EXPEDIENTE: 8/13 Gerencia de Municipal de Fomento

ASUNTO: Obras de "Construcción de Vial de conexión Bulevar – Ronda Interior".
RECLAMACIÓN VECINOS REBOLLEDAS, 1.

INFORME:

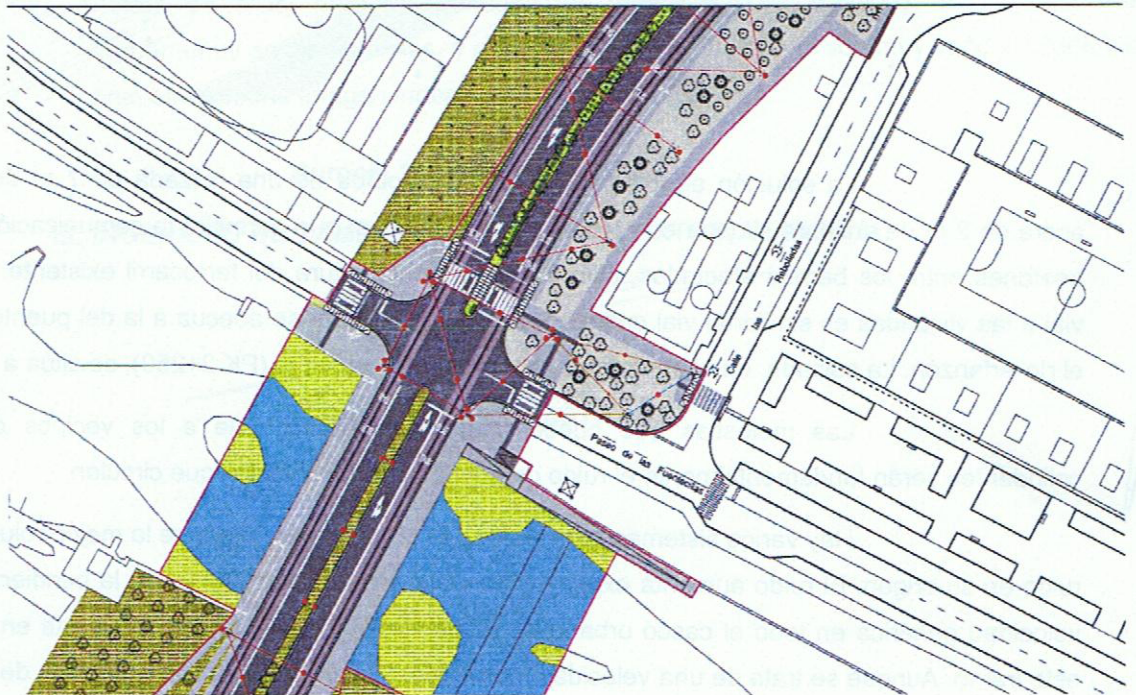
Las obras previstas en el proyecto del Bulevar del Ferrocarril, Tramo 7, consisten en dar continuidad a la solución adoptada para el resto del Bulevar del Ferrocarril conectándolo con la Avda. de Valentín Niño. La solución en este tramo es una intersección, a nivel, con el Paseo de Fuentecillas, con dos carriles de circulación por sentido, un carril bici y una acera de 10,50 m de anchura en la zona de las viviendas y pavimentada con aglomerado pulido y suelo estabilizado.

Aunque el proyecto está redactado, no ha sido aún aprobado ni sometido a los distintos informes sectoriales, debido fundamentalmente a que el Consorcio del Ferrocarril no dispone de los recursos económicos necesarios para acometer las obras.

La solución en la misma zona prevista en estos momentos es la siguiente:

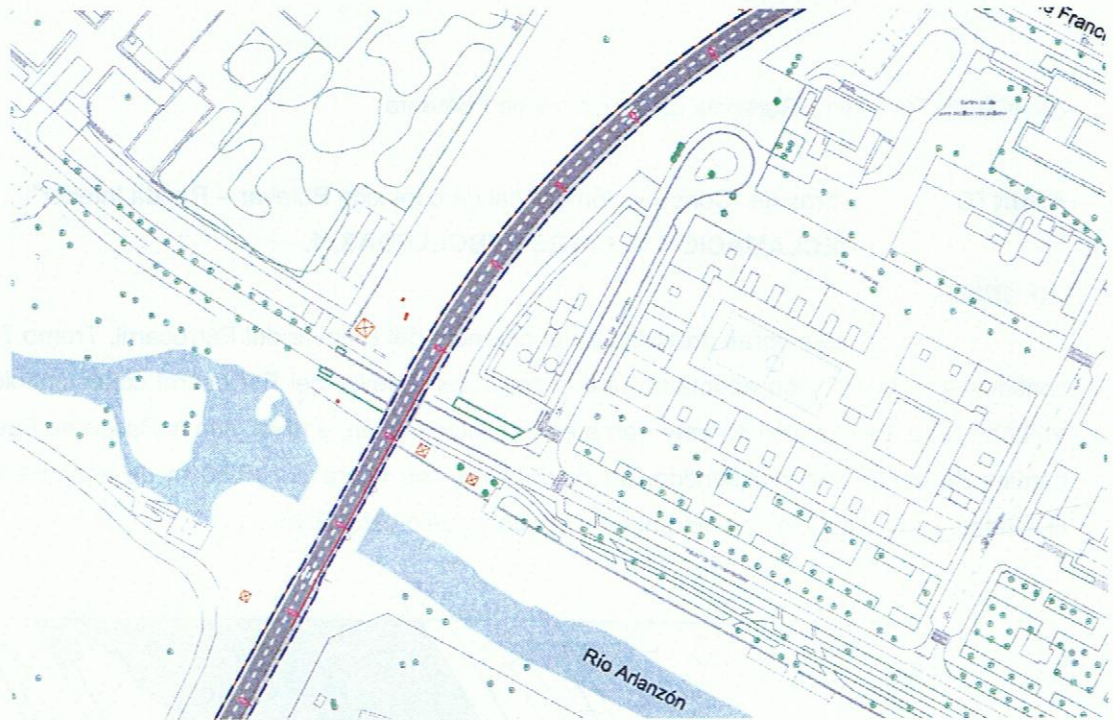
La solución adoptada es una calle dotada de una calzada de 7 m de anchura y una acera de 2 m de anchura situada en el lado de las viviendas, que permitirá la comunicación de vehículos y peatones entre los barrios afectados, utilizando la infraestructura del ferrocarril existente. La distancia del vial a las viviendas es similar al vial definitivo, aunque la rasante se adecua a la del puente existente sobre el río Arlanzón. La calzada, en el punto más próximo a las viviendas (PK 2+250), se sitúa a 16,35 m.

Las molestias que puede producir la nueva calle a los vecinos de las viviendas colindantes serán fundamentalmente el ruido originado por los vehículos que circulen.

Hay varios sistemas para minimizar el ruido, pero siempre la mejor solución es reducir el ruido en su origen. El ruido aumenta exponencialmente con la velocidad, y con la pendiente de la calle. La velocidad genérica en todo el casco urbano es de 50 Km/h, y por lo tanto, la prevista en el proyecto para este tramo. Aunque se trata de una velocidad moderada, lo cierto es que una reducción de velocidad traería consigo una reducción importante en el nivel sonoro.

Con relación a la pendiente del vial en ese tramo, el proyecto contempla una pendiente de 1,74%, que es una pendiente suave y por lo tanto no contribuye a la generación de ruido por los vehículos que han de subir por ella, pero que a la vez permite bajar algo la rasante con relación a la que actualmente tiene el ferrocarril.

Tras la puesta en funcionamiento de la nueva calle, si el resultado de las mediciones del ruido en las viviendas no fuera satisfactorio, se podrían adoptar **medidas complementarias** para reducir los niveles de ruido, como son:

- **Reducir la velocidad a 40 km/h** en el tramo de las viviendas y de los puentes, que no mermaría la capacidad del vial, **acompañado de un radar** que garantice el cumplimiento del límite de velocidad. El radar es la solución adecuada en sistemas generales, como es el caso, y que tan buenos resultados ha dado en los lugares en que se encuentra instalado.

- **Reducción de la velocidad a 30 km/h**, que aunque no empeora la capacidad del vial si que aumenta los tiempos en los desplazamiento y por lo tanto la incomodidad de los usuarios de la vía.

- **Restricción al paso de vehículos pesados**, derivándolos por otros viales del entorno que están utilizando en la actualidad.
- **Colocación de pantallas antirruidos**, que son muy eficaces para reducir el ruido detrás de ellas, pero no protegen las viviendas más elevadas. El inconveniente fundamental de las pantallas, y más las transparentes, es que son muy vandalizables y al final ofrecen una imagen indeseable.
